Vysvětlení zadávacích podmínek č. 7

Číslo jednací: 82250/2023

Název veřejné zakázky:	„Muzeum Vysočiny Pelhřimov - Návštěvnické centrum Hradu Kámen“
Předmět veřejné zakázky:	stavební práce
Identifikační údaje zadavatele	
Název:	Kraj Vysočina
IČO:	70890749
Adresa sídla:	Žižkova 1882/57, 586 01 Jihlava
Profil zadavatele:	https://ezak.kr-vysocina.cz/profile_display_111.html
Osoby oprávněné za zadavatele jednat:	Mgr. Vítězslav Schrek, MBA, hejtman kraje Mgr. Karel Janoušek, člen rady kraje Ing. Zdeněk Berka, vedoucí Odboru majetkového Krajského úřadu Kraje Vysočina
Kontaktní osoba:	Mgr. Jitka Mikésková – ve věcech zadávacího řízení Ing. Jan Kalina – ve věcech technických
Telefon, fax:	+420 564 602 415, +420 564 602 419
E-mail:	mikeskova.j@kr-vysocina.cz ; kalina.j@kr-vysocina.cz

Dotaz č. 3:

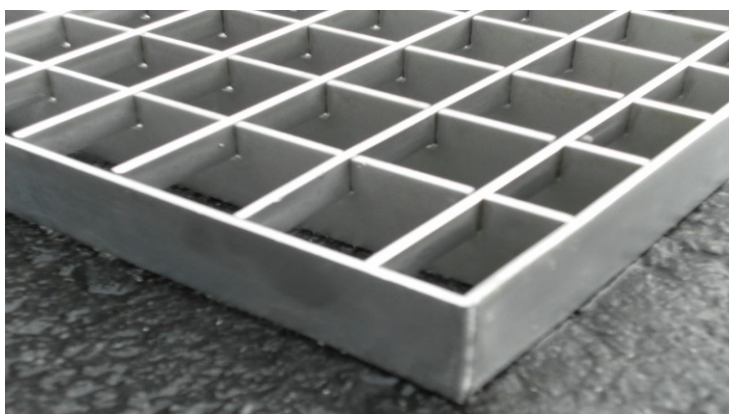
Prosím o objasnění: obecně truhlářské, tesařské konstrukce, prvky jako pásoviny, trny, úhelníky, pláty a také pochozí rošty a pororošty, v konstrukcích dřevěných - styčnickové plechy u vazníků....někde je uveden dokonce krycí nátěr na nerez. Opravdu budou i skryté konstrukce v nerez? U viditelných konstrukcí je to jasné, ale u skrytých nám to nedává příliš smysl, vzhledem k tomu, že nerez je cca 3x dražší než pozinkovaná ocel. A opravdu se bude nerez dále natírat?

Ano, i skryté konstrukce budou provedeny v nerez. Zadavatel trvá na nerez z důvodu častého průchodu návštěvníků tímto místem. Žárový zinek není dlouhodobě vhodný pro pochozí části a v kombinaci se zemní vlhkostí v 1NP by životnost konstrukce nebyla dlouhodobá.. Přikládáme odkaz na možný referenční výrobek:

<https://www.rodif.cz/podlahove-rosty/podlahove-rosty-nerezove>.

V místech kde jsou navrženy nerezové prvky, ať skryté či viditelné, je předpokládán vliv sezonně nestabilního vnitřního klimatu. Krycí nátěr je uveden v místech, kde je nutný z estetických důvodů. U nerezového pochozího roštu bude krycím nátěrem opatřena kompletně celá konstrukce včetně pororoštů. Samotné rošty budou lisované (pásek-pásek, nosná páska 30x3 mm, velikost ok 30x10 mm a 30x30 mm dle výkresové dokumentace viz přiložený obrázek).
